科学館チェック用資料

生命館 2F

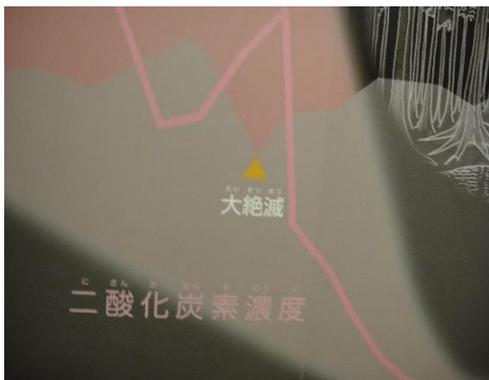
L2 ★壁面展示に桃色

L2 ★桃色の線・文字が背景と同化する

L2 ★灰色背景と桃色が混同される

L2 ★現物は写真より更に明度差が少ない

生命館 2F

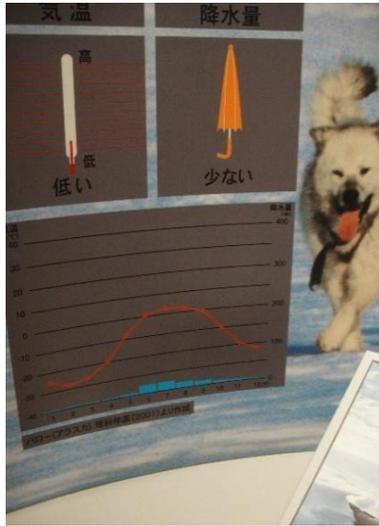
L2 鉄さび色での同定

L2 2枚でマークが異なるのはご愛敬

生命館 3F

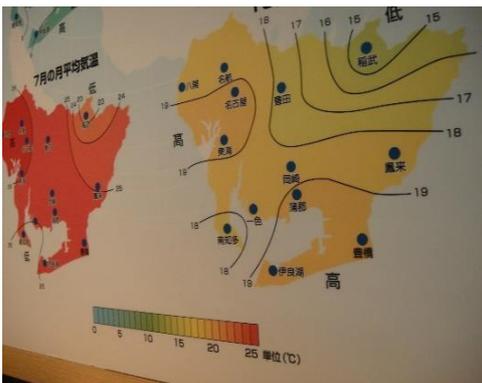
L3 分布を色で表示

L3 等高線に数値も併記されてる

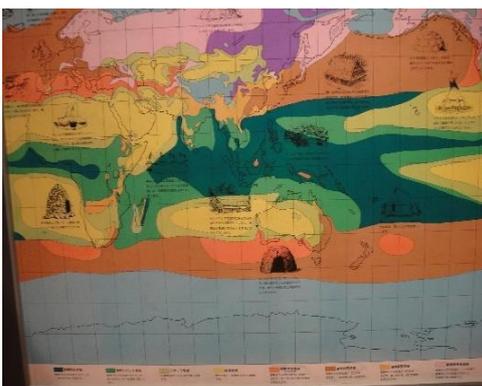
L3 ★桃背景に緑矢印

L3 ★分布を色表示、色数が多く凡例も遠い

生命館エレ
ベーター

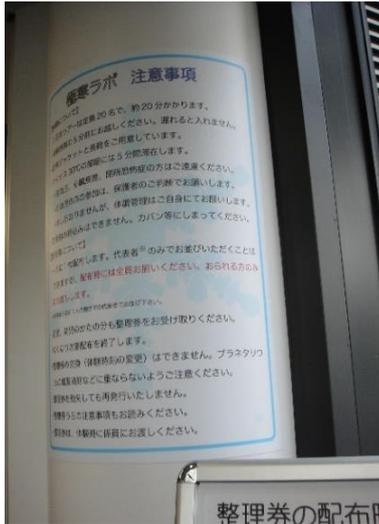
Lelevator 線をたどることは可能

理工館 2F

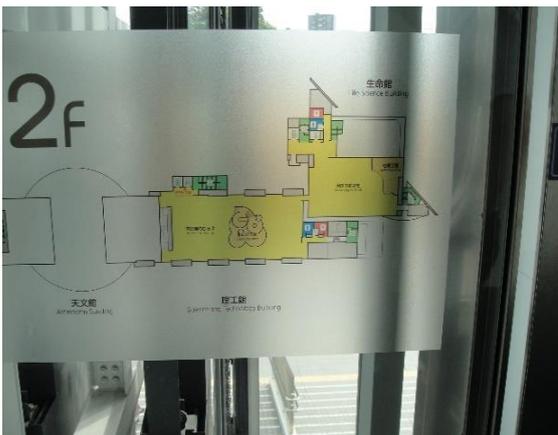
S2 電光掲示の赤は問題無い

S2 現在地は白縁取りしてある、黒背景に赤の箇所がある

S2 色でエリア分けしてあるがあまり重要では無い

S2 後ろからの外光が強く、色差がつきにくい

理工館 3F

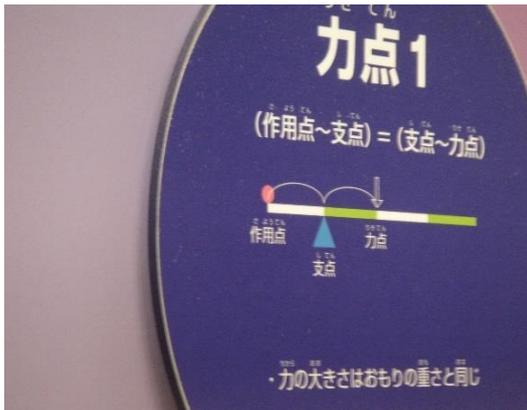
S3 ここまで明度差があれば背景と同化しない

S3 ここまで明度差があれば背景と同化しない

S3 ★読めるけど強調箇所は分からない

S3 C型は混同しそうな色だが逆に区別出来る

理工館 3F

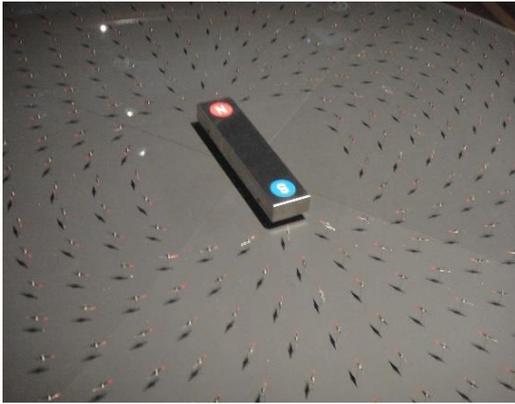
S3 赤や橙や灰など複数路線が描かれ混同するかも

理工館 4F

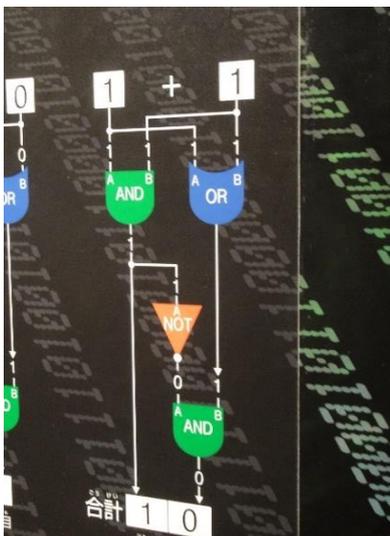
S4 ★銀色方位磁針の先端だけ赤

S4 ★言われてよく見れば分かる程度

S4 ★形が重要で色は関係無いのだが・・・。

理工館 4 F

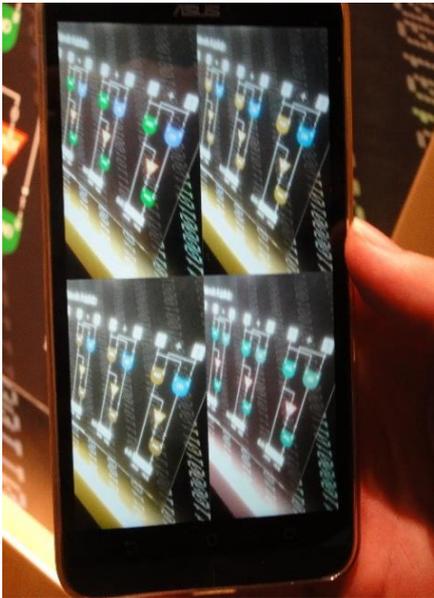
S4 ★ANDとNOTが同色に見えて、ORとそれらとの2色分けに見える

理工館 5F

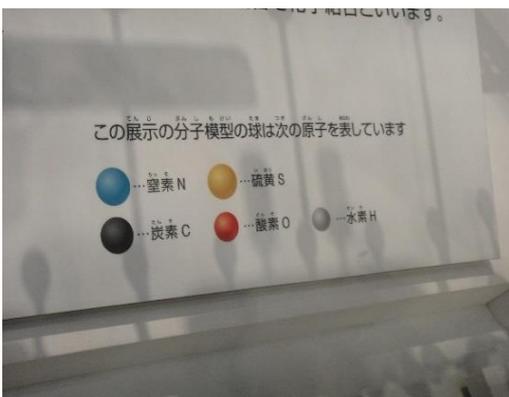
S5 信号の赤位置がおかしい

S5 ★炎色反応

S5 温度での色変化

S5 色のみでの識別、凡例は1箇所のみ

理工館 5F

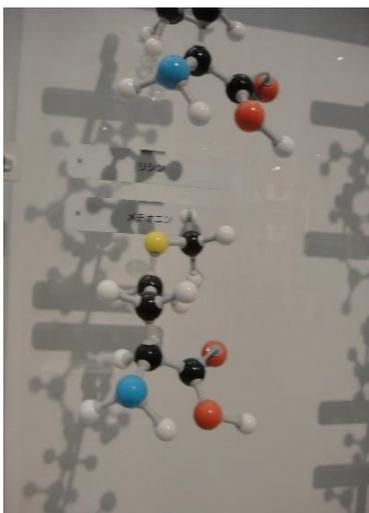
S5 凡例と実物とで少し色が違う？

S5 ★なぜ暗い箱に入ってるのだろう

S5 この色組み合わせなら一応全て判別可能

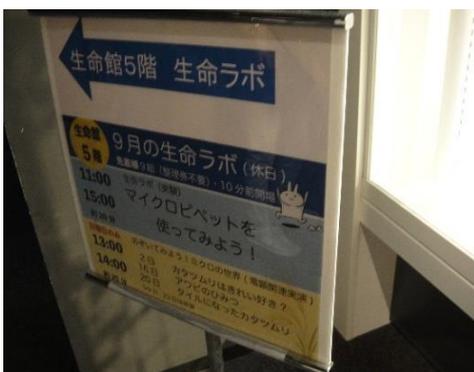
S5 暗いし記載情報をもう少し整理してほしい…

理工館6F

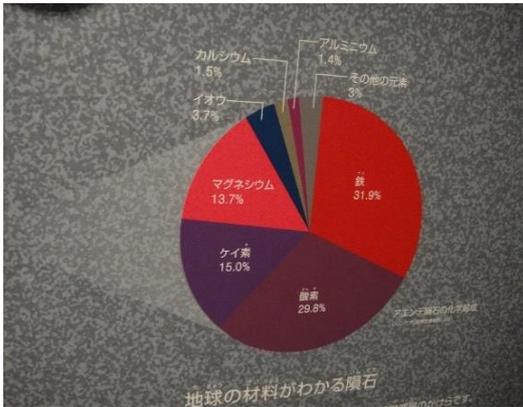
S6 伝播速度を色表示、判別は可能

S6 ★左下2色が特に混同しがち、境界線がほしい

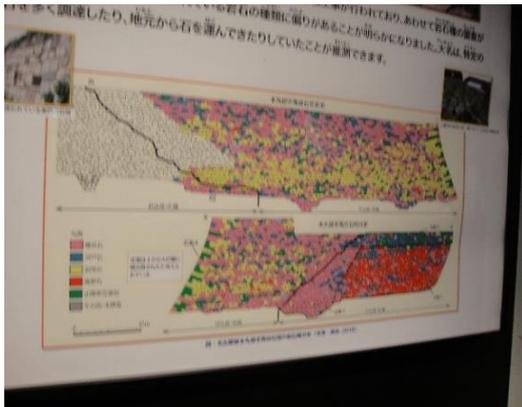
S6 ★分布が細か過ぎて手におえない、雰囲気だけ伝われば良い？

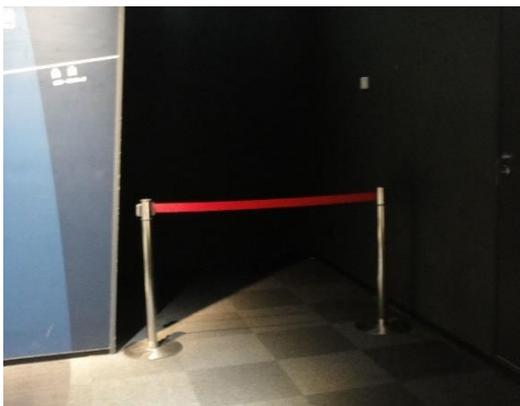
S6 暗いと赤テープは見にくいかも
